## Keuringsverslag van een elektrische laagspanning- en zeer lage spanningsinstallatie

### NIET CONFORM

**Datum keuring:** 23/06/2026  
**ID-label:** Sint-Pancratiuslaan 28 EK

Straatnaam Sint-Pancratiuslaan  
Huisnummer 28  
Busnummer  
Postcode 1933  
Gemeente Sterrebeek  
Land België

Afbeelding schakel- en verdeelbord:

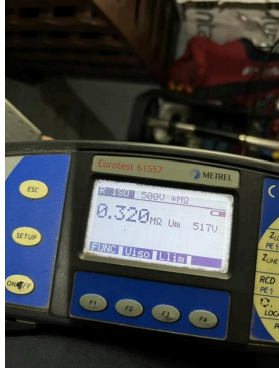
12.02 De waarde van de isolatieweerstand van één of meerdere stroombanen is kleiner dan 0,5M ohm. (Boek 1 Onderafdeling 6.4.5.1.)

12.03 De continuïteit van equipotentiaalverbindingen en/of beschermingsgeleiders zijn niet gewaarborgd. (Boek 1 Onderafdeling 5.3.5.3.G. en 5.4.3.5)

15.01 De aanduiding van de stroomkringen en/of apparatuur, aansluitklemmen, enz dient aangebracht of vervolledigd te worden. (Boek 1 Onderafdeling 3.1.3.1. en 3.1.3.3.A. en 5.1.6.1)

15.08 Beschadigd en gebroken materiaal dient vervangen of hersteld te worden. De beschermingsgraad van het verdeelbord tegen rechtstreekse aanraking is onvoldoende. (niet tenminste IPXX-B) (Boek 1 Onderafdeling 4.2.2.3.)

15.10 De genaakbare, naakte onder spanning staande delen zijn onvoldoende afgeschermd. (Boek 1 Afdeling 5.1.4. en 4.2.2.3.)

15.11 Niet gebruikte invoeringen van het verdeelbord zijn niet correct of onvoldoende afgedicht. (Boek 1 Afdeling 5.1.4. en 4.2.2.3.)

I5.12 De doorsneden van de interne verbindingen en/of van de verdeelrails in het bord zijn onvoldoende. (Boek 1 Onderafdeling 4.4.1.1. en 4.4.1.5.)

I6.01 De differentieelschakelaar aan het begin van de huishoudelijke installatie is niet verzegelbaar. (Boek 1 Onderafdeling 4.2.4.3.)

I7.01 De smeltzekeringhouders of houders van kleine vermogensschakelaars met pennen met een sectie kleiner dan 10mm<sup>2</sup> zijn niet voorzien van kalibreerelementen. (Boek 1 Onderafdeling 5.3.5.5.A.)
